改善箇所説明図

改善の内容

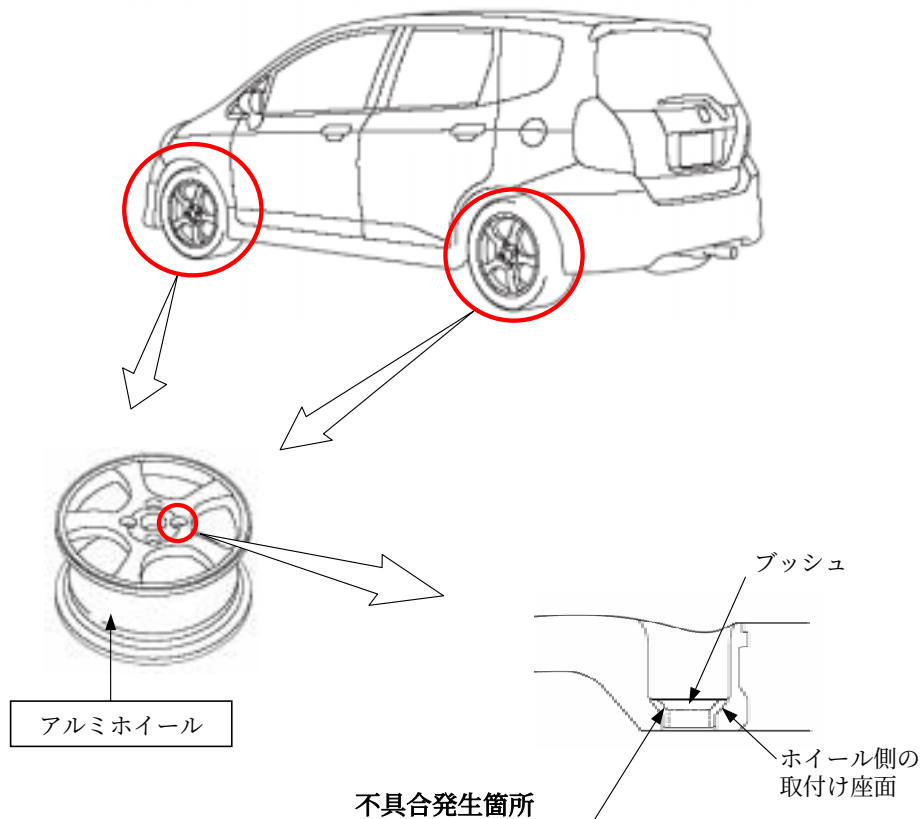
後付け部品のアルミホイールを装着した車両において、アルミホイールの製造時ブッシュ組付け作業が不適切なため、ブッシュが圧入されていない、又は、斜めに圧入されたものがある。そのため、走行時に路面からの衝撃等を受けると、ホイール側の取付け座面が座屈してホイールナットが弛み、最悪の場合、車輪が脱落するおそれがある。

対象製品について、ホイールのブッシュ組付け状態を点検し、正規の状態に組付けされていないものは、良品のホイールと交換する。

識別：運転席側アップワードアヒンジの下車体側に黄色のペイントを塗布する。
